# 発電用原子炉施設に係る特定機器の設計の 型式証明申請 (審査会合コメント回答)

2023.3.31  
日立造船株式会社

図2 LMPで整理した応力－定常クリープ速度プロット

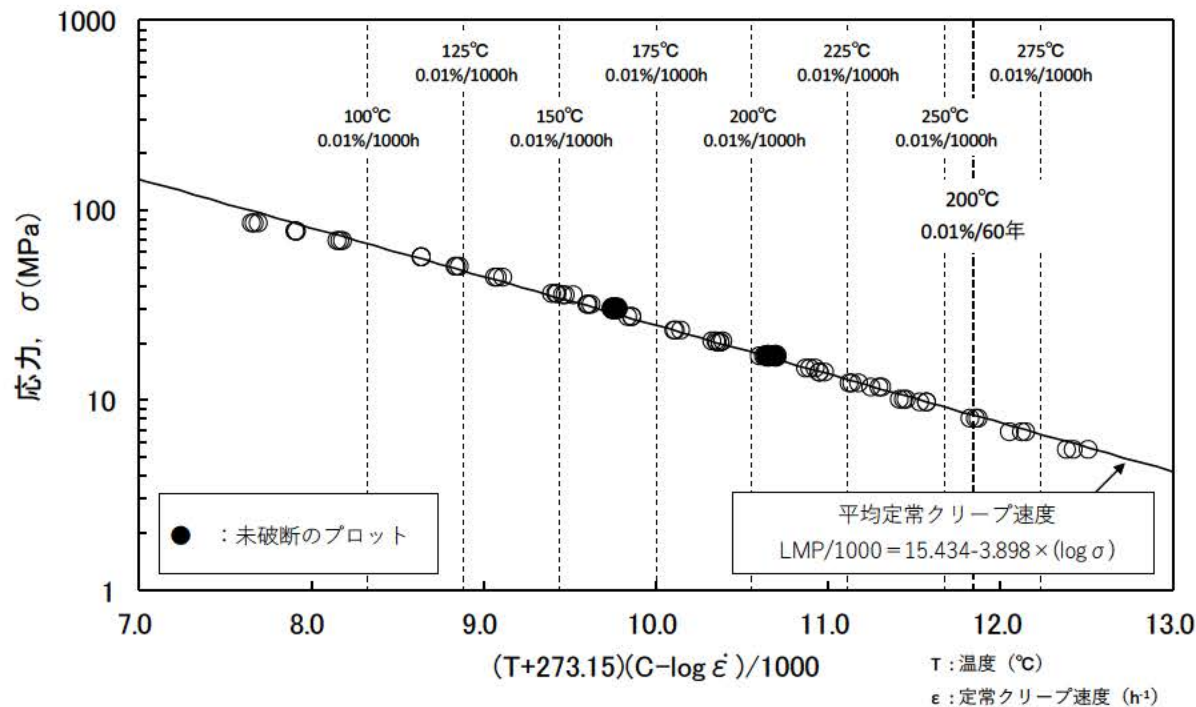
過時効熱処理条件の設定にラーソン・ミラー・パラメータを適用しているが、その妥当性を示すこと。

図2に示す応力-定常クリープ速度プロットは、LMPで整理した予測線とよく一致しており、LMP、つまり**アレニウスの関係に従うことが明らか**である。

したがって、アルミニウム合金の熱処理で生じる析出、固溶、再結晶などの拡散に関わる反応においてアレニウスの式の適用は妥当であり、**過時効熱処理条件の設定にLMPを適用することができる**。
